Oggetto: [ID_VIP: 5969] Contratto Istituzionale di Sviluppo per il recupero e la rifunzionalizzazione dell'"Ex carcere borbonico dell'isola di Santo Stefano - Ventotene" Intervento n. 3 "Realizzazione/ adeguamento degli approdi all'Isola di Santo Stefano". Istanza di pronuncia di compatibilità ambientale ai sensi dell'art.23, co.2 del D.Lgs.n.104/2017.

Proponente INVITALIA S.p.A.

Parere tecnico istruttorio della Direzione generale Archeologia, belle arti e paesaggio (ABAP).

Fig.1 Scalo della Marinella: planimetria opere a mare (la linea verde indica il margine rilevato dell'habitat 1120* Praterie di Posidonia).

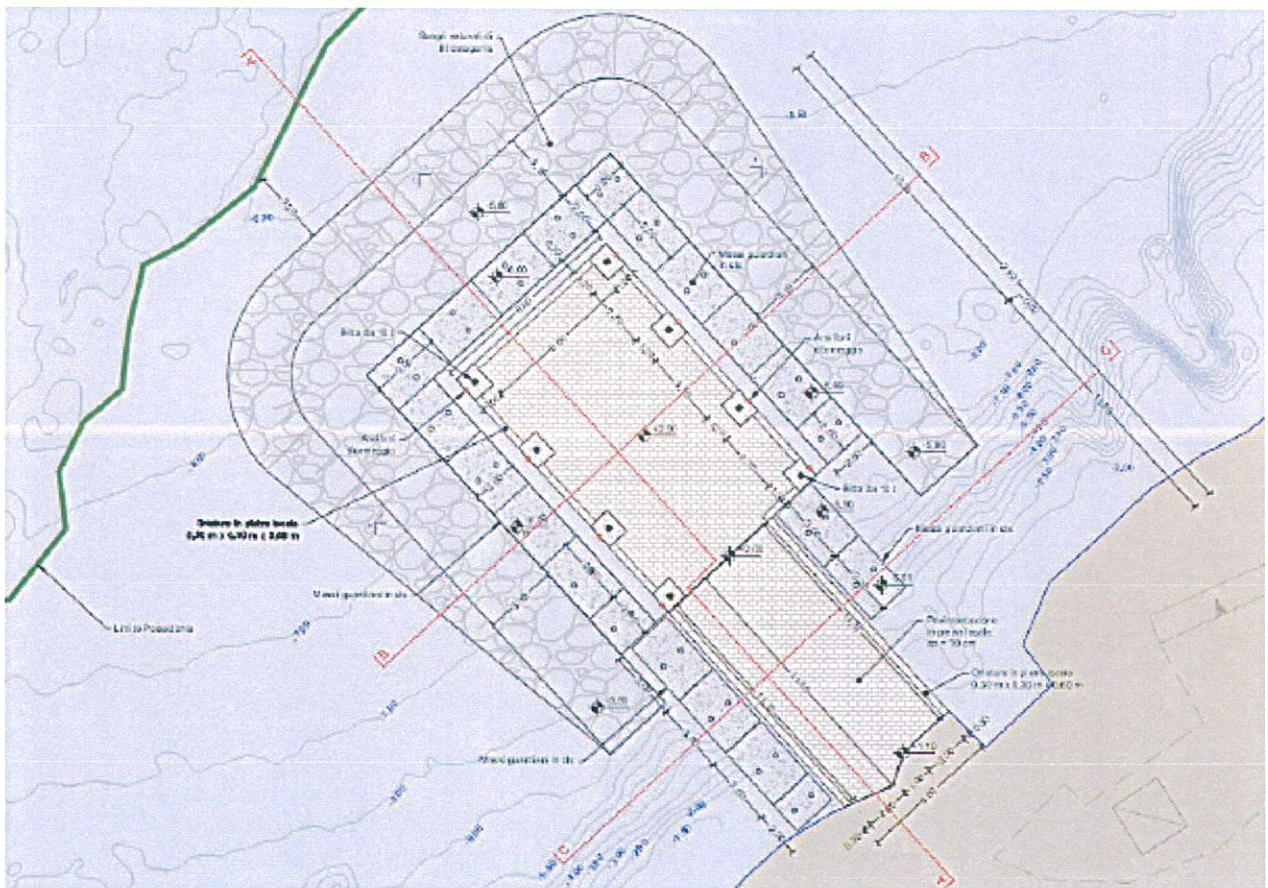
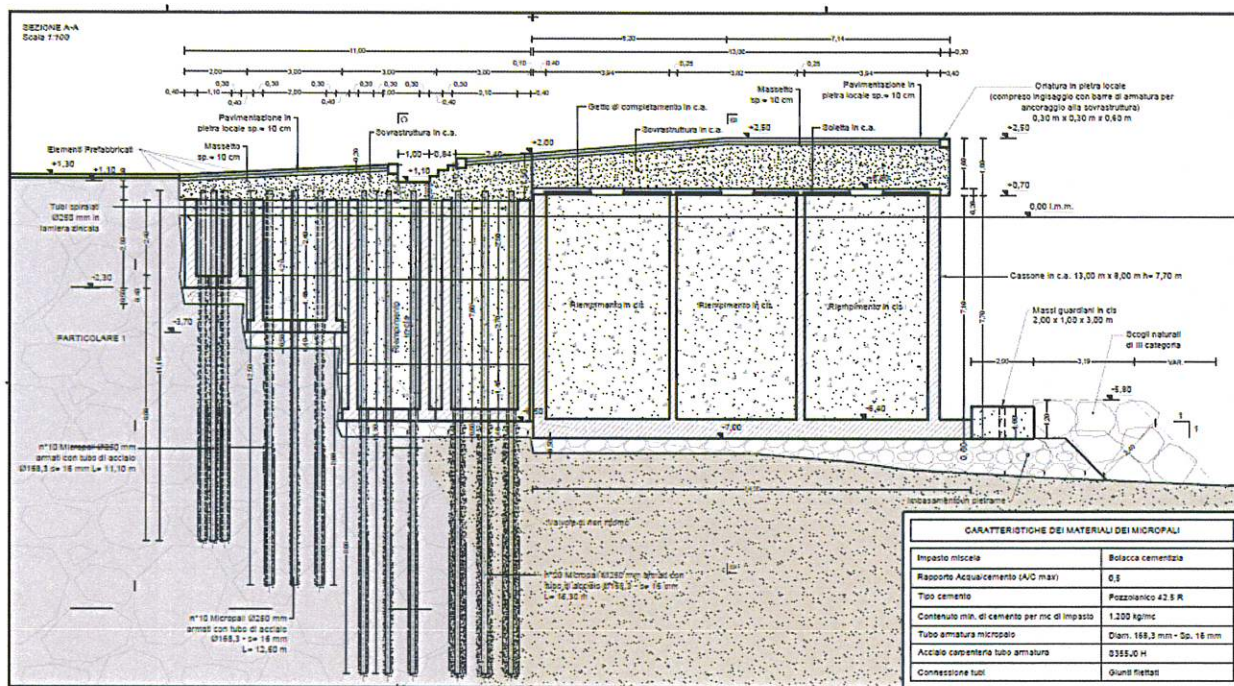
verificare la fattibilità di una progettazione meno invasiva dell'approdo in corrispondenza della scogliera, al fine di preservarla da irreversibili interventi massivi, eliminando i cassoni prefabbricati previsti nel citato primo tratto, e prevedendo che il pontile (realizzato in calcestruzzo o in altra tecnologia) sia collegato direttamente agli elementi della palificata, anche eventualmente inglobati in pilastri opportunamente distanziati tra loro;

fatta salva la possibilità di utilizzare anche per il "secondo tratto" una scelta progettuale analoga a quella sopra indicata, individuare adeguate misure di mitigazione dell'impatto paesaggistico della testata dell'approdo, volte a ridurne l'altezza (attualmente pari a +2,50m sul livello del mare) armonizzandola con l'altezza dello scoglio posto a circa +1,10m /+1,20m.

Sarà necessario inoltre individuare materiali di finitura cromaticamente più compatibili relativamente ad entrambi i tratti.

Fig.3 Scalo della Marinella: planimetria opere a mare – alternativa 5, (la linea verde indica il margine rilevato dell'habitat 1120* Praterie di Posidonia)

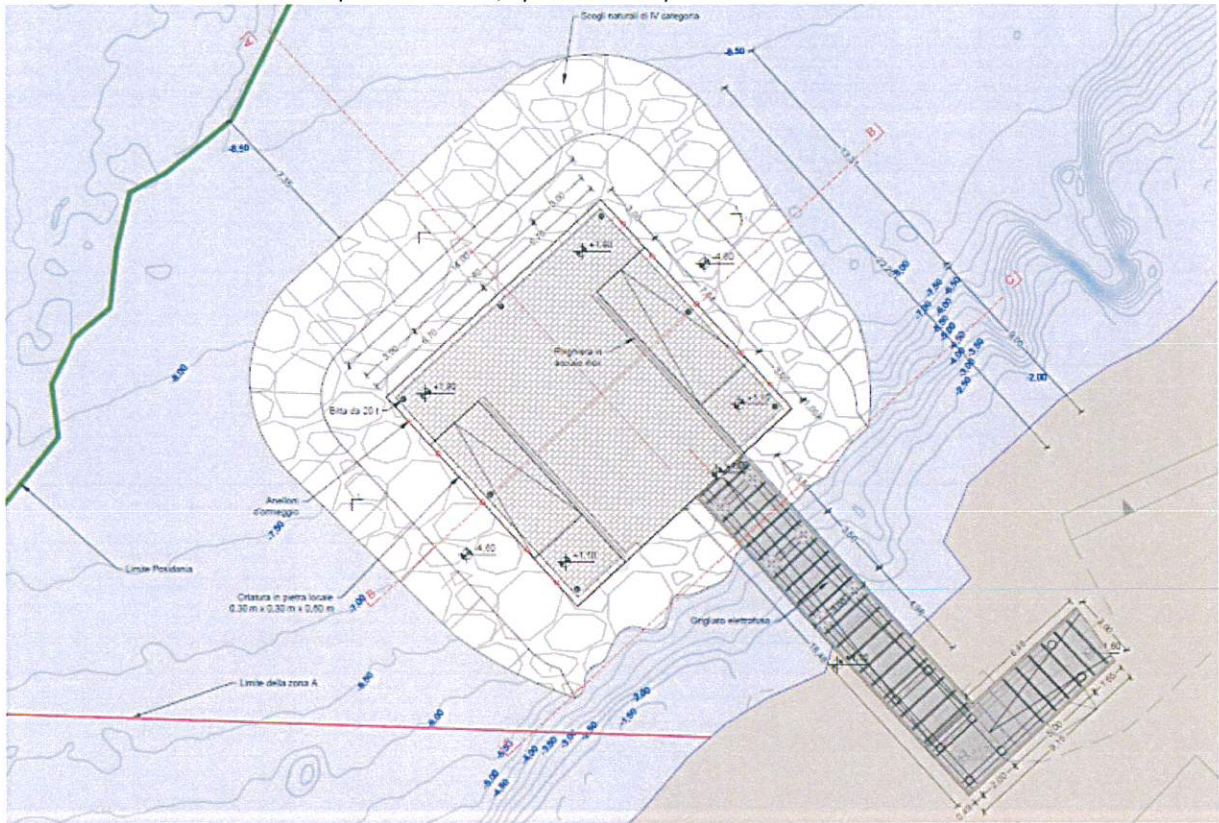
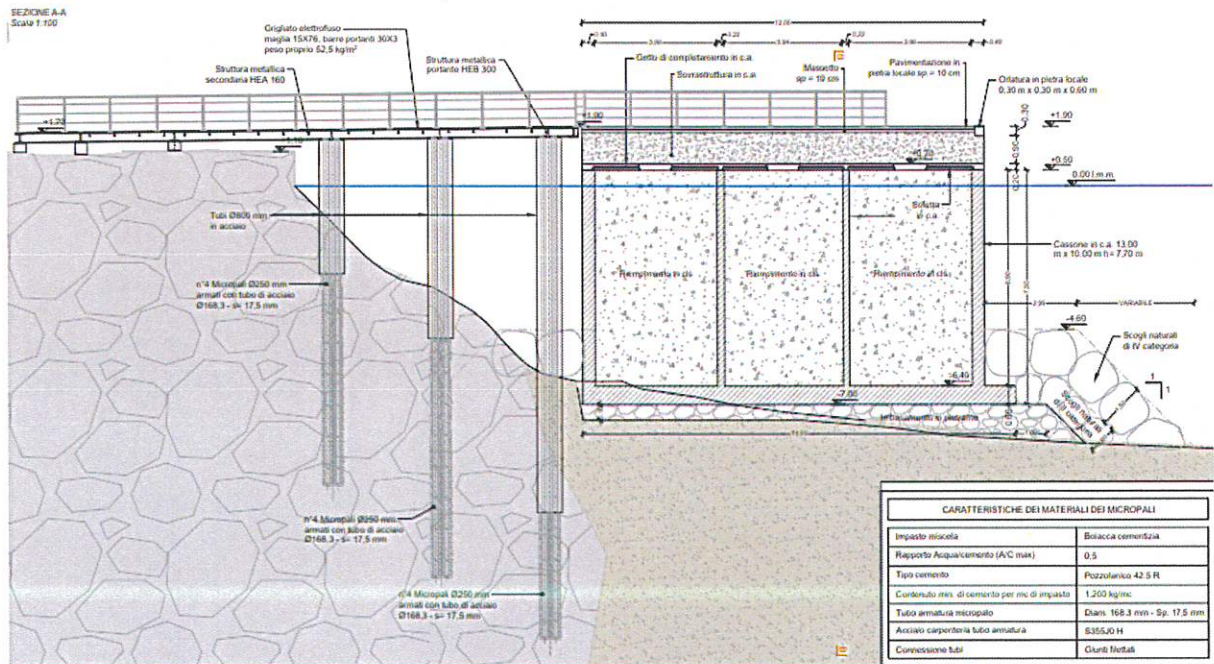
APPRODO – PRIMO TRATTO. La scelta della struttura metallica "a giorno" consente di non modificare radicalmente e irreversibilmente la scogliera nella parte sommersa (che nelle precedenti ipotesi progettuali veniva regolarizzata per consentire la collocazione degli elementi in calcestruzzo). Vengono realizzate soltanto le trivellazioni puntuali, necessarie per l'impianto dei micropali che reggono l'impalcato metallico, permettendo inoltre la totale visibilità del fondale con una minima impronta al suolo e, conseguentemente, un impatto trasformativo molto contenuto;

Laddove l'incremento dimensionale, valutato paesaggisticamente inaccettabile, possa essere imputato a questioni tecniche sarà necessario considerare modifiche della planimetria e/o della tecnologia costruttiva prescelta.

- a) Presentare il progetto di ridimensionamento dell'approdo (per entrambi i tratti in cui esso risulta suddiviso) in adeguata scala di rappresentazione, anche eventualmente considerando di ricorrere a modifiche della planimetria e/o della tecnologia costruttiva prescelta finalizzato, tra l'altro, a garantire una lettura omogenea e coerente dell'opera nel suo insieme;
